RDチャンネル止め金具 RCT 仕様変更

スーパーチャンネルY型 CH-1Yの仕様変更（新型番：CH-1YN）に伴い、RDチャンネル止め金具 RCTを仕様変更いたします。

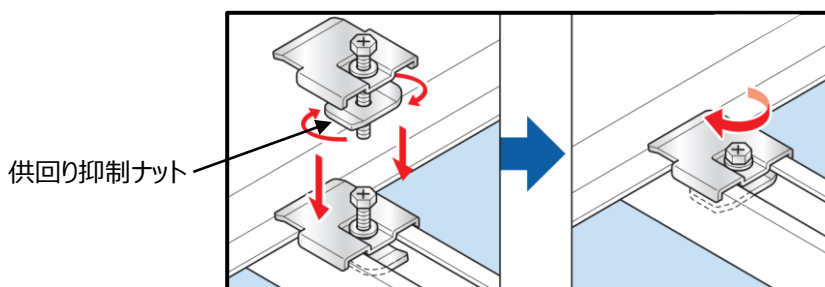
- ・供回り抑制ナットの幅を、35mmから34mmに変更します。

- ・スーパーチャンネルY型 新仕様品 CH-1YNの出荷開始日に合わせて、新仕様品 RCTも出荷を開始します（2023年12月頃）。
